SOLICITATION AMENDMENT
MODIFICATION DE L'INVITATION

Title - Sujet Acq.d'un(1) Vérin Mobile à colonnes	
Solicitation No. - N° de l'invitation W0130-13GC08/A	Amendment No. - N° modif. 001
Client Reference No. - N° de référence du client W0130-13-GC08	Date 2013-12-24
GETS Reference No. - N° de référence de SEAG PW-\$MTA-215-12501	
File No. - N° de dossier MTA-3-36127 (215)	CCC No./N° CCC - FMS No./N° VME
Solicitation Closes - L'invitation prend fin at - à 02:00 PM on - le 2014-01-20	
Time Zone Fuseau horaire Eastern Standard Time EST	
F.O.B. - F.A.B. Plant-Usine: <input type="checkbox"/> Destination: <input checked="" type="checkbox"/> Other-Autre: <input type="checkbox"/>	
Address Enquiries to: - Adresser toutes questions à: Yee, Jenny	Buyer Id - Id de l'acheteur mta215
Telephone No. - N° de téléphone (514) 496-3870 ()	FAX No. - N° de FAX (514) 496-3822
Destination - of Goods, Services, and Construction: Destination - des biens, services et construction:

Questions/Réponses

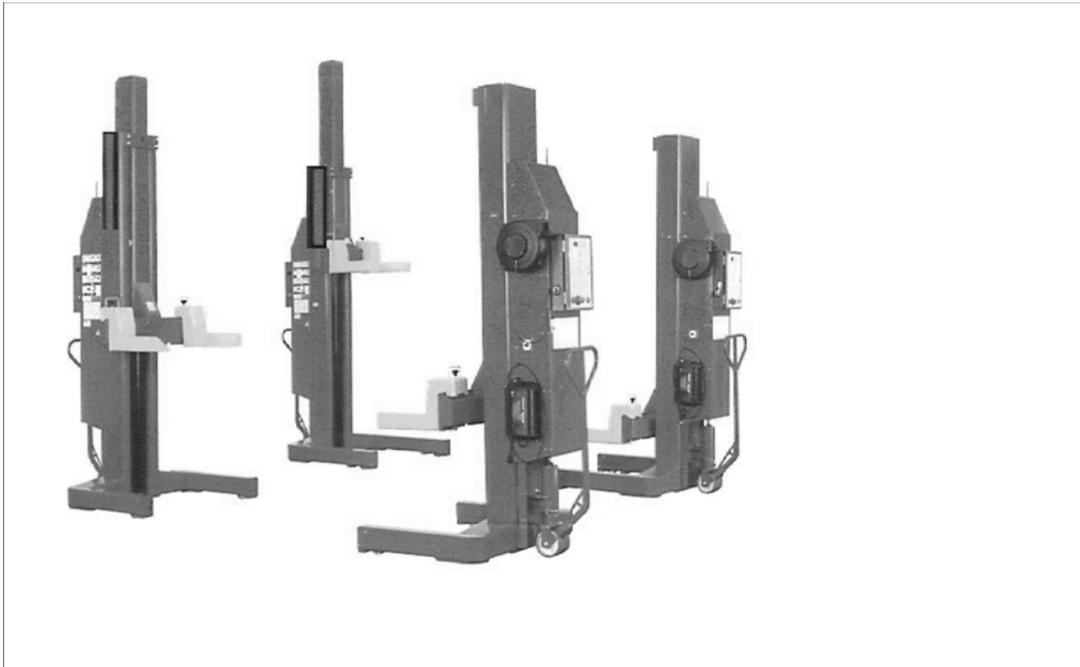
QUESTION 1:

Est-ce qu'il y a un plan ou schéma ? Si non, est-ce que nous pouvons voir un exemple de ce que vous recherchez ?

RÉPONSE 1:

Non il n'y a pas de plans ni de schéma.

Voici un exemple de ce que nous cherchons, a titre informel
